**Vorhabenbezogener Bebauungsplan Nr. 64 „Niederstimm West“
mit integriertem Grünordnungsplan
1. Änderung**

Begründung

Finale Fassung vom 30.10.2025 (v65)

Änderung im Bebauungsplan zur öffentlichen Auslegung

Überlagerte Darstellung der 1. Änderung zur rechtskräftigen Fassung, ohne Maßstab

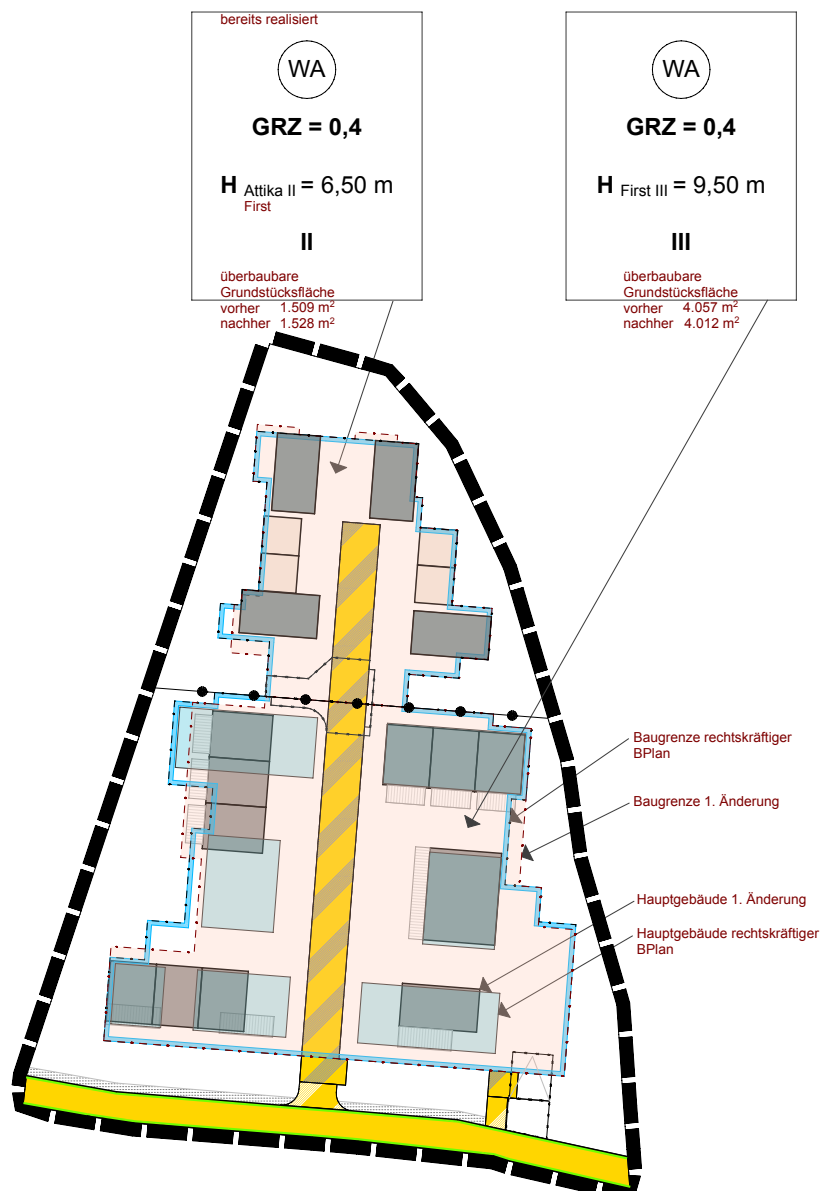
- Reduzierung der Dichte.
- Reduzierung der überbaubaren Grundstücksflächen.
- Reduzierung der Anzahl der Wohneinheiten (von 31 auf 22 WE).
- Reduzierung der Stellplätze und damit Wegfall der großflächigen Tiefgarage.
- Angemessenere Integration durch eine kleinteiligere Gebäudestruktur.

Die Änderung betrifft vordringlich den südlichen Teil des Bebauungsplans. Neben den vier realisierten Einfamilienhäusern im Norden sollen hier noch errichtet werden:

- 3 Einfamilienhäuser
- 6 Reihenhäuser
- 1 Mehrfamilienhaus (9 WE)
- Überwiegend oberirdische Garagen und Stellplätze und eine kleinere Tiefgarage

Hierfür werden geringfügig die überbaubaren Grundstücksflächen angepasst, um die Gebäudestellung zu ermöglichen. Die Fläche der überbaubaren Grundstücksflächen wird gegenüber der rechtskräftigen Fassung um ca. 26 qm reduziert.

- Die Anzahl der Wohneinheiten wird auf 23 erhöht. Dies geschieht zur den Ersatz der beiden südöstlichen Einfamilienhäuser durch drei Reihenhäuser.
- Im Zuge der Änderung der Gebäudekonfiguration wurden Stellplätze und Garagen angepasst (Hinweise).
- Die Festsetzung zu den zu pflanzenden Bäumen wird mit dem vormaligen Hinweis „Standortvorschlag“ zusammengefasst. Der Hinweis kann damit entfallen.
- Die Standorte für die Mülltonnen zur Abholung wurden angepasst.
- Im Südosten über der verkleinerten Tiefgarage wurde auf Anregung des Marktes Manching über den oberirdischen Stellplätzen zur Abschirmung Richtung Osten eine Carportanlage vorgesehen.

- Weitere Hinweise zu HQ Extrem und zum Verbot von Heizölverbraucheranlagen sind in die Planung aufgenommen worden.
- Zeichnerische Festsetzungen, die nicht mehr getroffen werden sind aus der Legende entfernt. Zur öffentlichen Auslegung waren diese noch als durchgestrichen markiert.
- Der VEP und somit die Hinweise im BPlan wurden redaktionell angepasst: Die oberirdischen Einzel- und Doppelgaragen werden durch Fertiggaragen ersetzt. Das Einfamilienhaus rückt um 1,00 m Richtung Westen. Die Tiefgarage bekommt eine weitere Ausgangstreppe.

VEP für die 1. Änderung, Grundriss UG und EG, ohne Maßstab

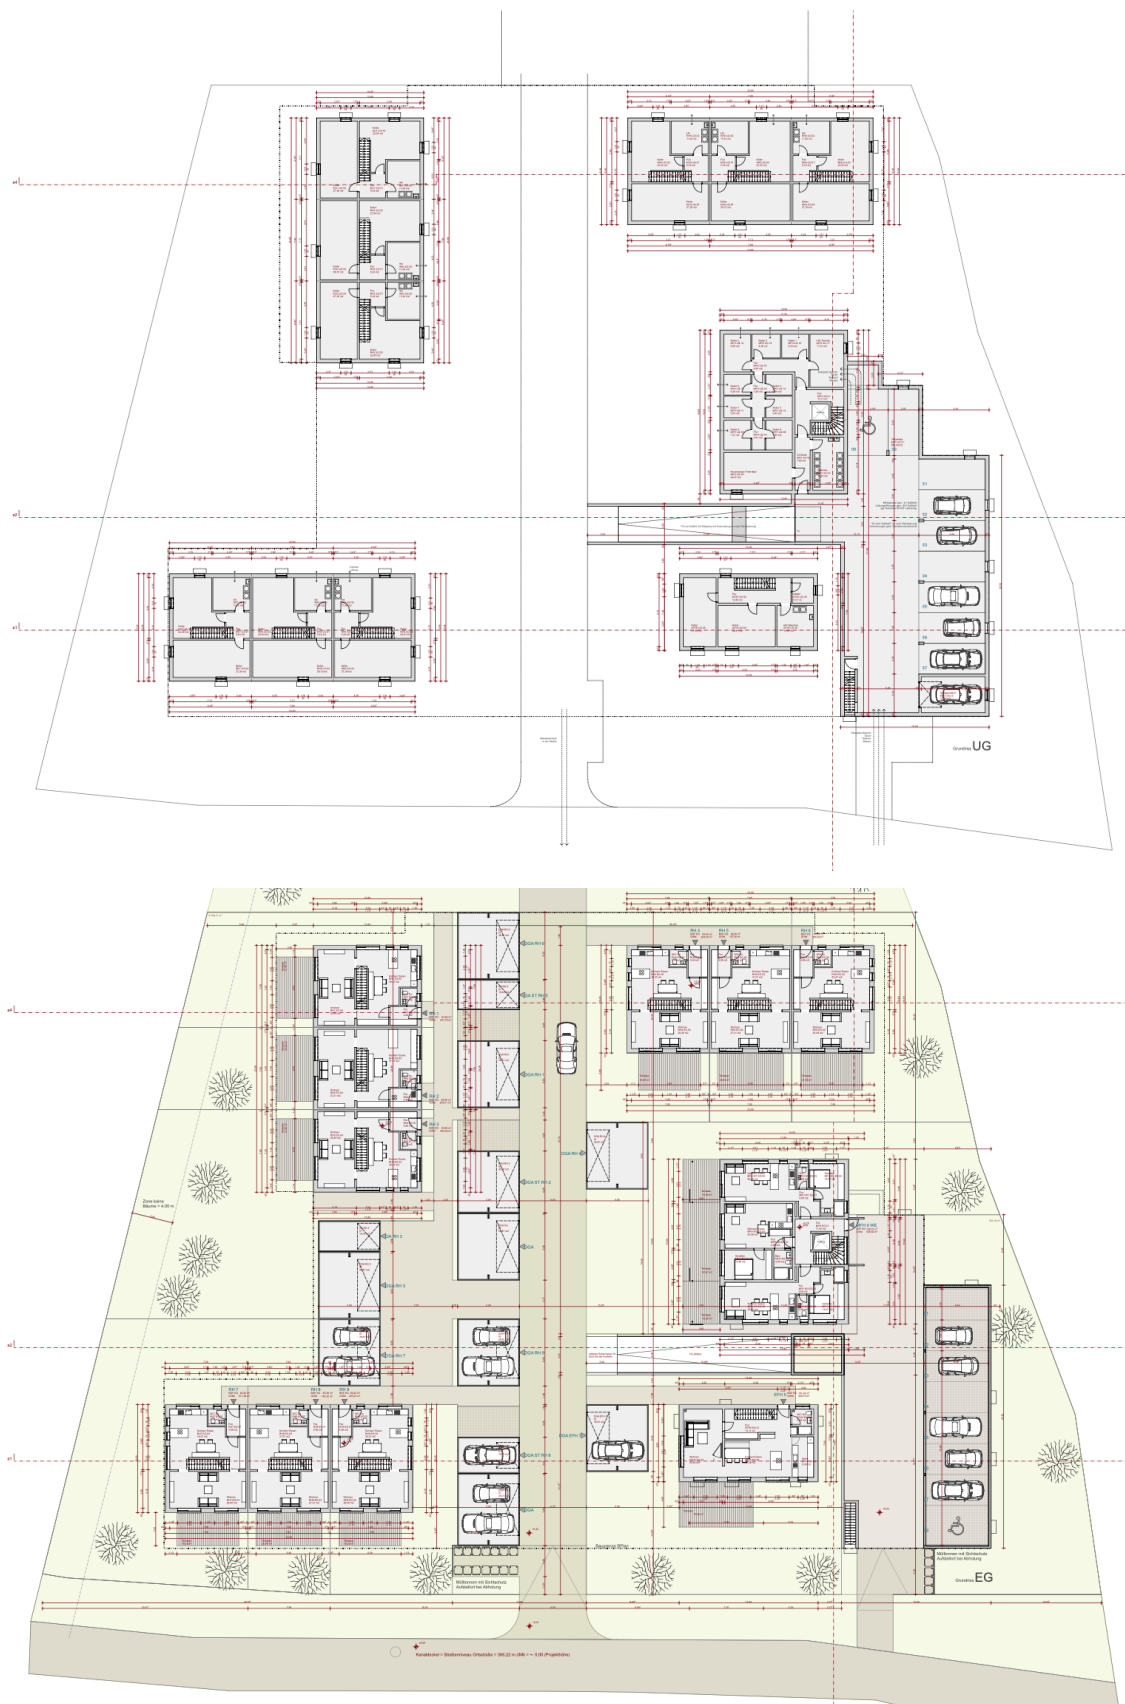
Der Vorhaben- und Erschließungsplan stellt die geänderte Gebäudestellung dar. Dabei bedient er sich nach wie vor im Grundsatz der Gebäudetypen, die in der rechtskräftigen Fassung beinhaltet waren. Diese werden mit verringerter Dichte um die Gemeinschaftsstraße gruppiert. Das Parken findet zentral und oberirdisch statt, überwiegend in eingeschossigen Garagengebäuden. Nur das Mehrfamilienhaus verfügt über eine eingeschossige Tiefgarage mit neun Stellplätzen und acht oberirdischen Stellplätzen in einem Carport.

Die ursprünglich geplante, großflächige Tiefgarage unter dem gesamten südlichen Bau Feld entfällt vollständig. Dies trägt maßgeblich zur Entsiegelung des Gesamtareals bei.

Entsprechend der Tektur für die Einfamilienhäuser im Norden bekommen die zweigeschossigen Gebäude ein Obergeschoß mit vorgehängter, hinterlüfteter Fassade und einem flach geneigten Pultdach. Hierfür werden die Festsetzungen zu den Dächern im Bebauungsplan konkretisiert, die Wandhöhen bleiben im festgesetzten Rahmen.
